東北電力株式会社
女川原子力発電所
原子炉設置変更許可申請
(1号原子炉施設の変更)
の概要について

平成14年8月

1 号炉の蒸気凝縮機能を削除する。

: 蒸気凝縮ラインを示す。
 本ラインはA系, B系の2系統ある。
 ———: 撤去範囲を示す。

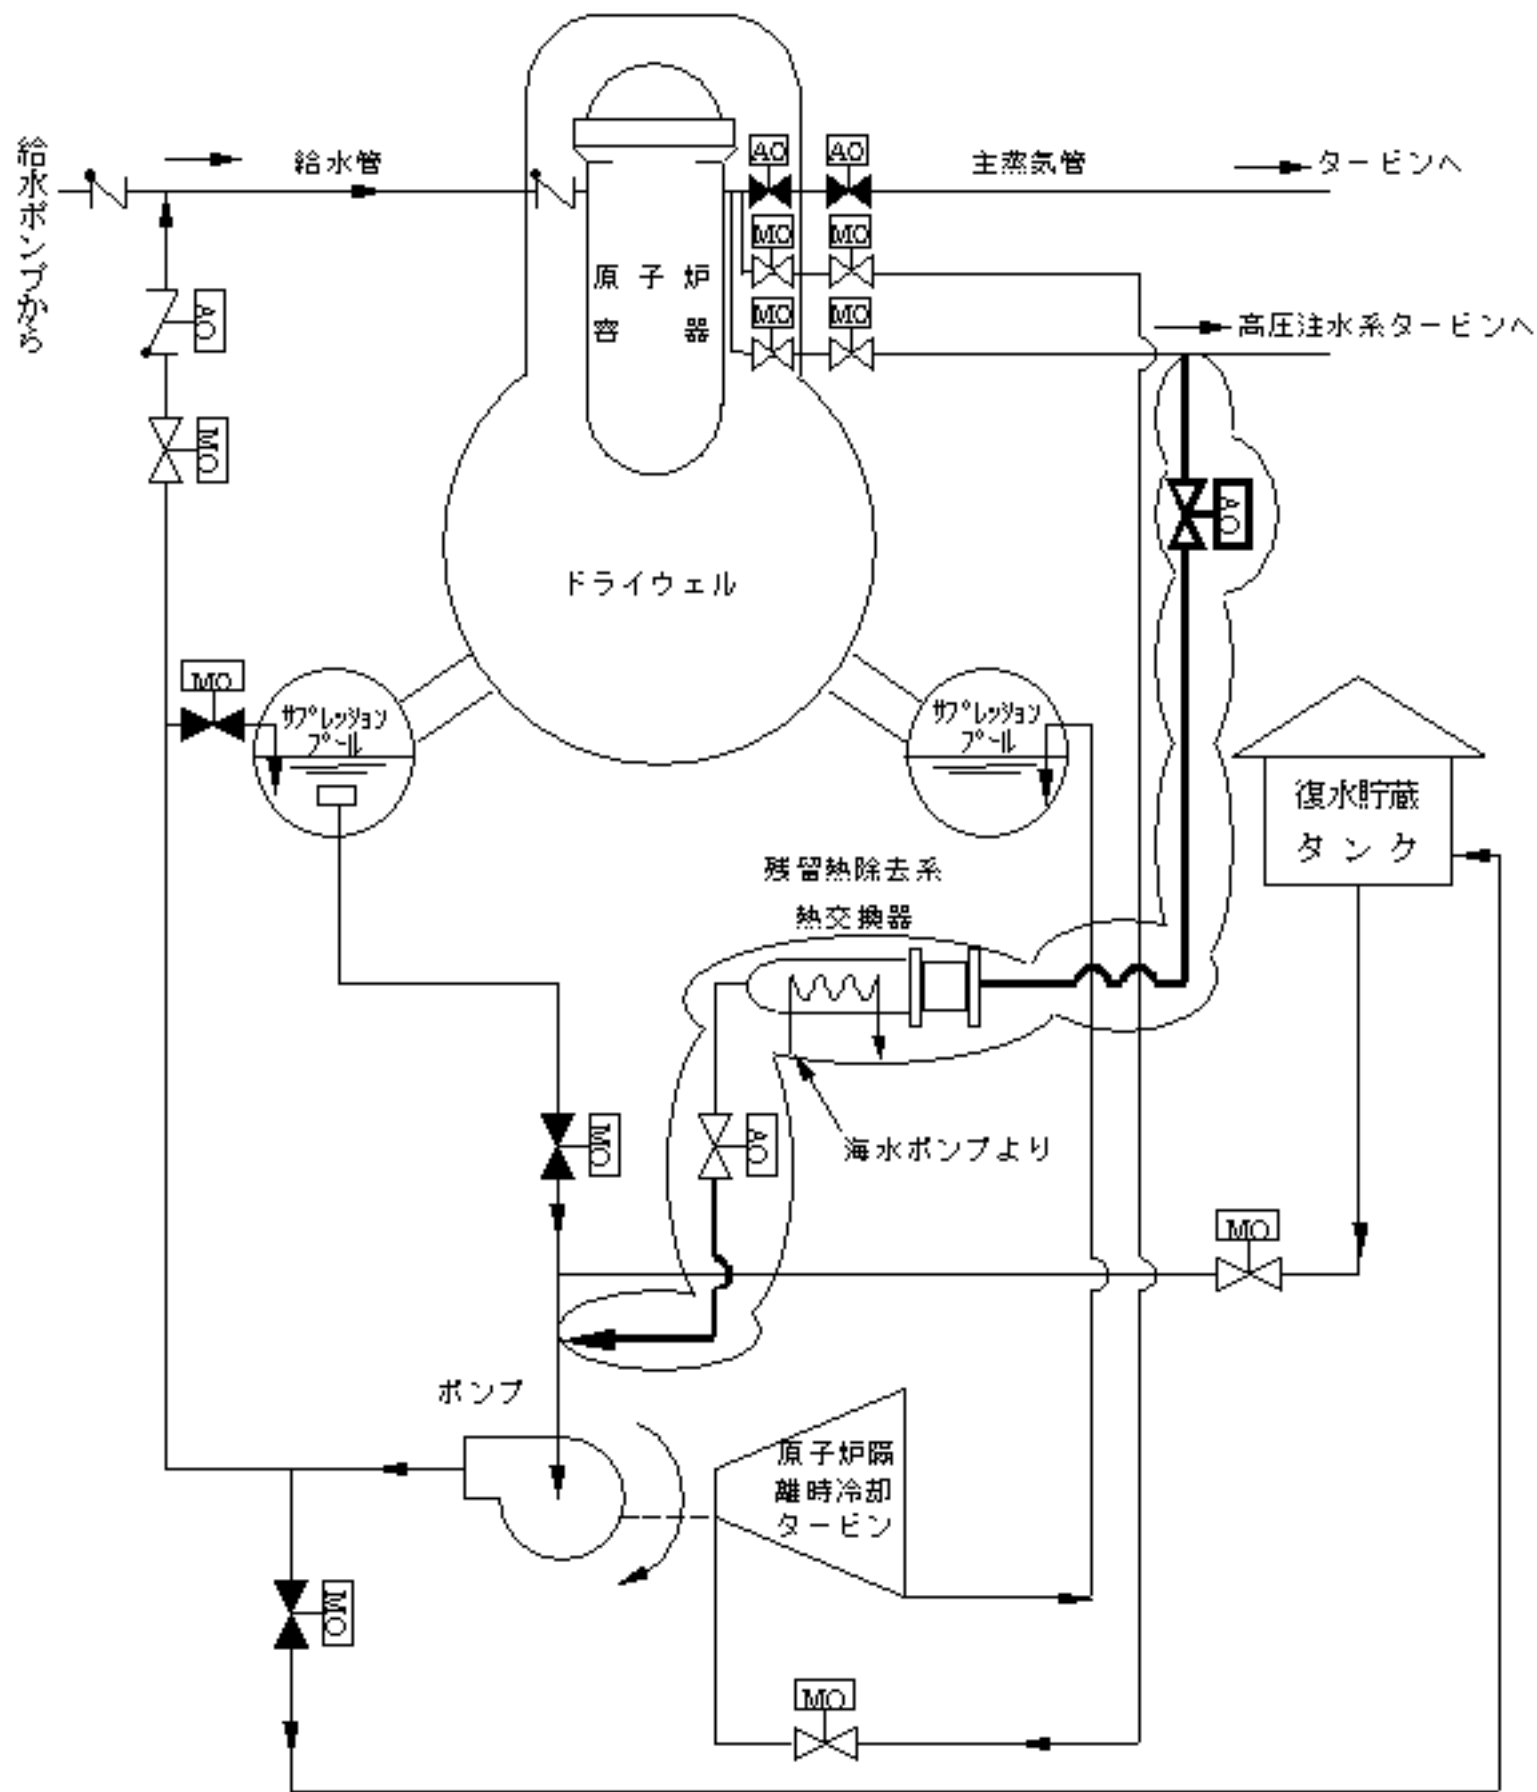
1 号炉の蒸気凝縮機能は、原子炉隔離時に炉心の崩壊熱等を除去する機能を有しており、その凝縮水は原子炉隔離時冷却系の水源としても利用可能である。しかし、原子炉隔離時の炉心の崩壊熱等の除去については、通常の運転方法として、主蒸気を逃がし安全弁によってサプレッション・チェンバのプール水中へ放出すると共に、原子炉隔離時冷却系の補給水により原子炉の水位維持を行なうことが可能であり蒸気凝縮機能を用いる必要はないため、蒸気凝縮機能を削除することとした。

これに伴い、「ホ 原子炉冷却系統施設の構造及び設備」の記載の一部を最近の記載形式に合わせ、原子炉隔離時冷却系の目的を明確化すると共に、原子炉停止時冷却設備を残留熱除去系の機能として整理し、残留熱除去系の機能に関する記載を明確化する。

(第 2 図参照)
